Al MATTM  
Commissione VIA-VAS  
Sede

OSSERVAZIONI  
sull' **AGGIORNAMENTO del PIANO**  
**per il RECUPERO MORFOLOGICO**  
**e AMBIENTALE della LAGUNA DI VENEZIA**

Prof. Stefano Boato  
Rappresentante MATTM in Commissione di Salvaguardia

**Fig. 2.5.1 INTERVENTI PER RIDURRE GLI EFFETTI DELLA PORTUALITA' SULLA MORFOLOGIA**

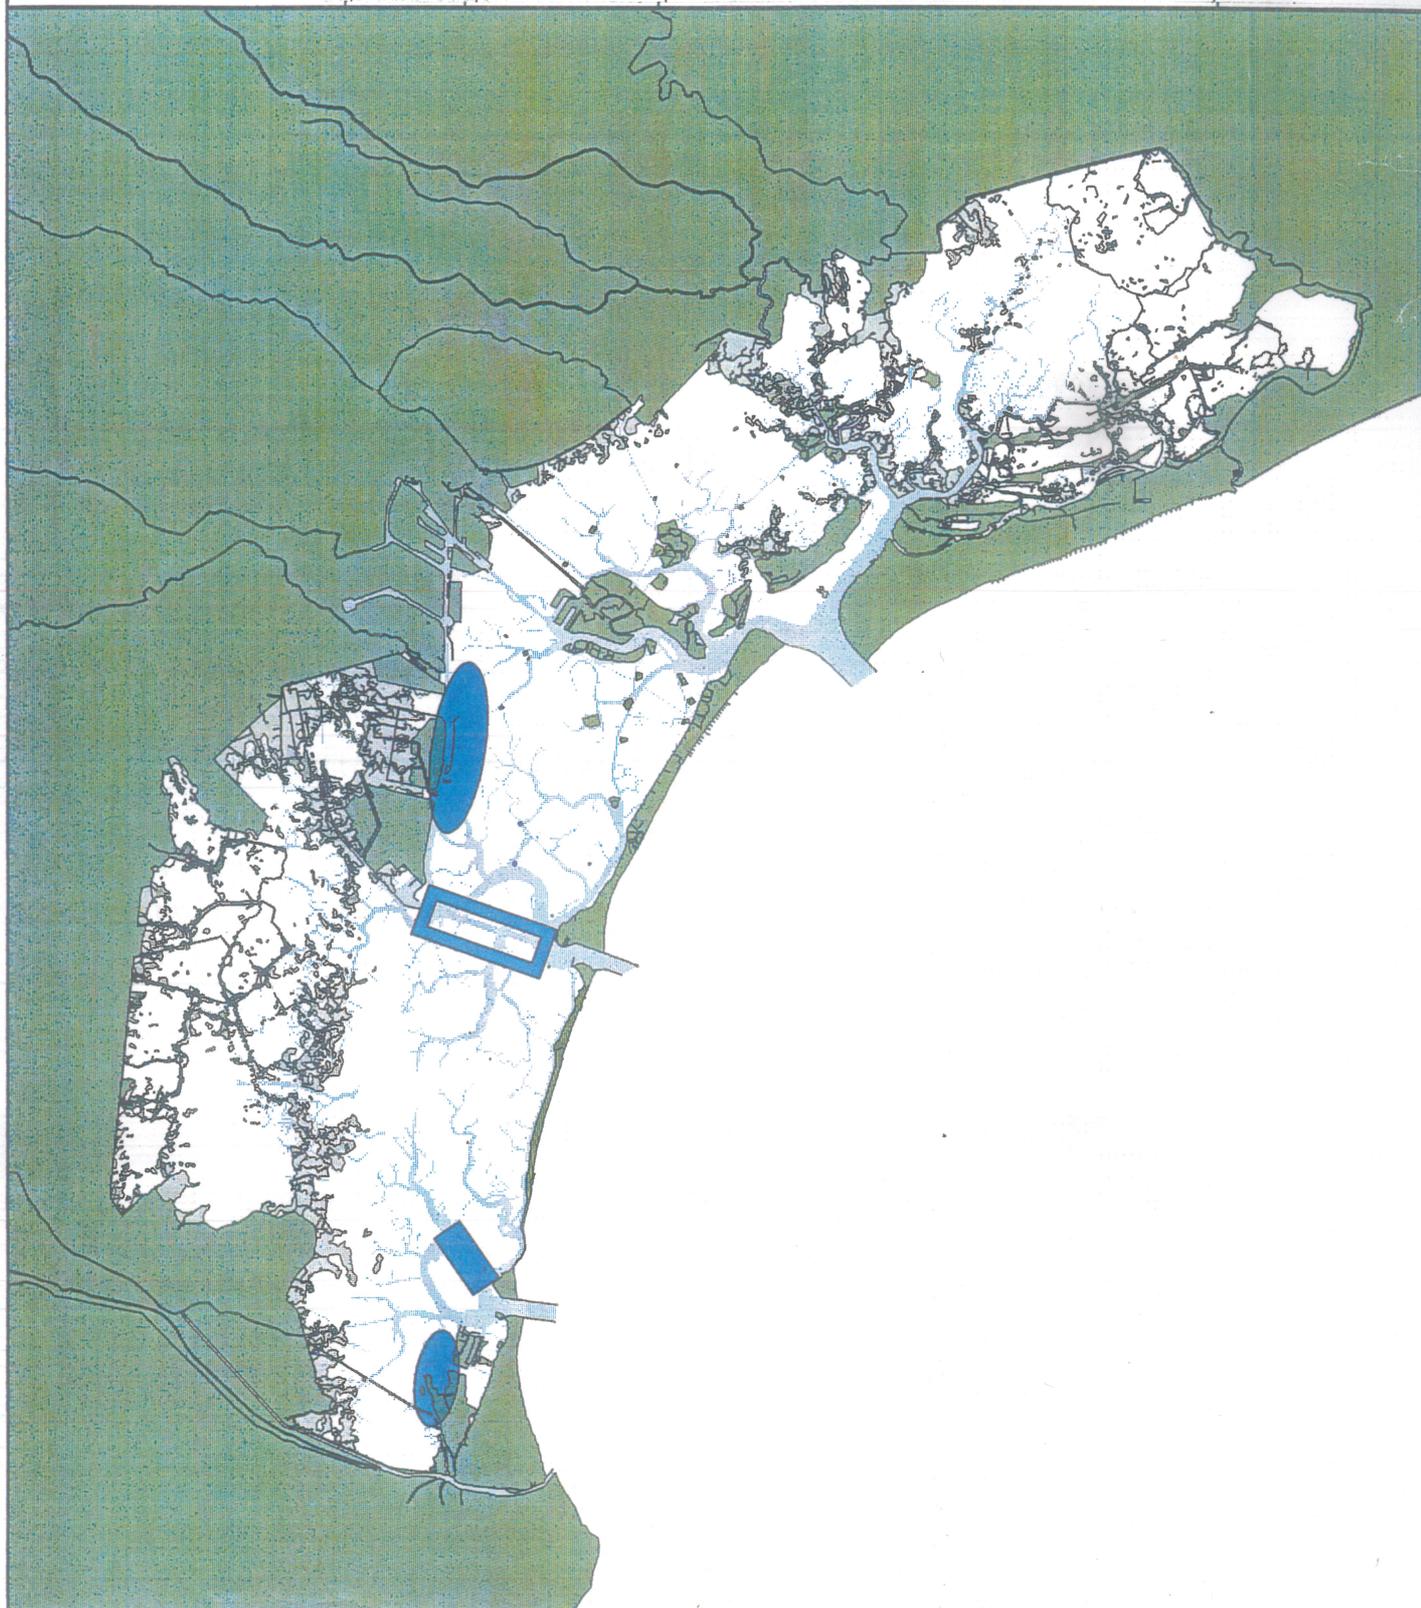
Il Piano degli Interventi per il Recupero Morfologico del 1992 del Magistrato alle Acque (vedi vol. 1 e vol. 7B cap. 2 e 3) negli "Interventi per ridurre gli effetti della portualità sulla morfologia", prevede e progetta in particolare

- l'interramento del canale Valleselle alla Bocca portuale di Chioggia
- la riconfigurazione e riduzione della profondità del Canale dei Petroli.

Il canale dei Petroli nel tratto tra la bocca di Malamocco e porto S.Leonardo risultava (e risulta ancor oggi) a profondità di -16.90 m /-17.95 m . (v. Allegato 1).

Nel Piano degli Interventi per il Recupero Morfologico della laguna del 1992, per “ridurre gli effetti della portualità sulla morfologia”, oltre a progettare la riconfigurazione e riduzione della profondità del Canale dei Petroli tra la bocca di Malamocco e Porto S.Leonardo, lungo il Canale Litoraneo S. Leonardo-Marghera si prevede (con ben altra compatibilità e sostenibilità) solo la “ricostruzione di sette piccole barene lineari con c.a 750.000 mc di sedimenti, barene che si interrompono alla confluenza con i canali lagunari minori trasversali”.
